Acuerdo 2038 Por el cual se aprueba la incorporación del cambio en los límites de generación y absorción de potencia reactiva de las unidades 5, 6, 7 y 8 de la central Guatapé

Acuerdo Número: 2038	Fecha de expedición: 2 Octubre, 2025	Fecha de entrada en vigencia: 8 Octubre, 2025
--------------------------------	--	---

NUEVA CURVA DE CARGA

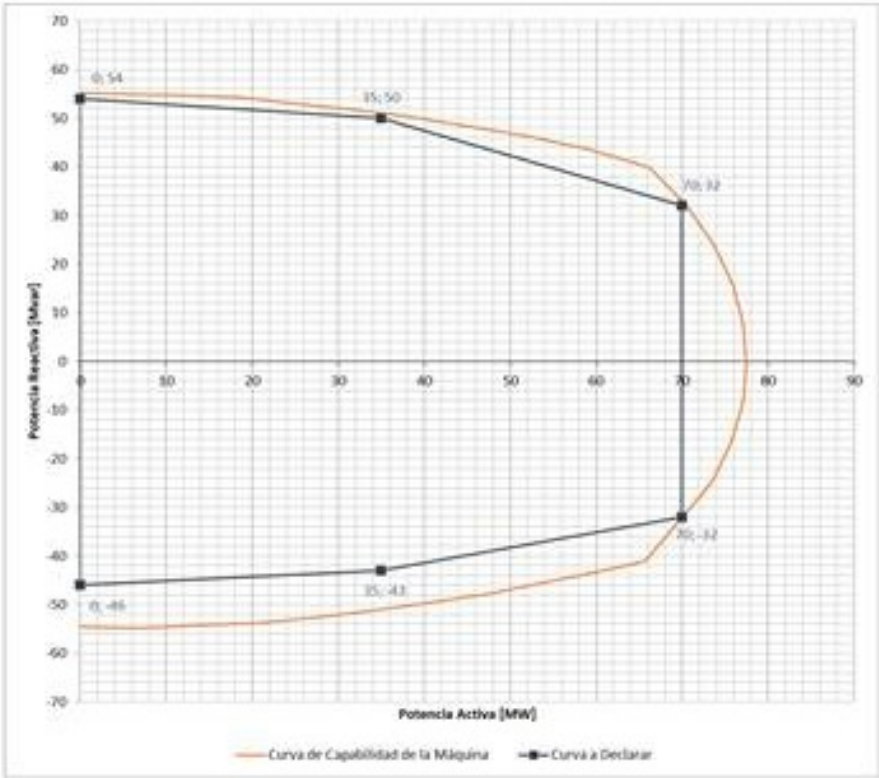
1	Aprobar la declaración de una nueva curva operativa de carga de las unidades 5, 6, 7 y 8 de la central Guatapé, en las que se define la capacidad para entrega y absorción de potencia reactiva de las unidades en función de la potencia activa generada, como se presenta a continuación:
---	--

Unidad	Parámetro para modificar	P [MW]	Q Anterior [MVar]	Q Nuevo [MVar]
GUATAPE 5 GUATAPE 6 GUATAPE 7 GUATAPE 8	Capacidad de Absorción de Reactivos	70	14	32
		35	43	43
		0	46	46
	Capacidad de Generación de Reactivos	70	32	32
		35	50	50
		0	54	54
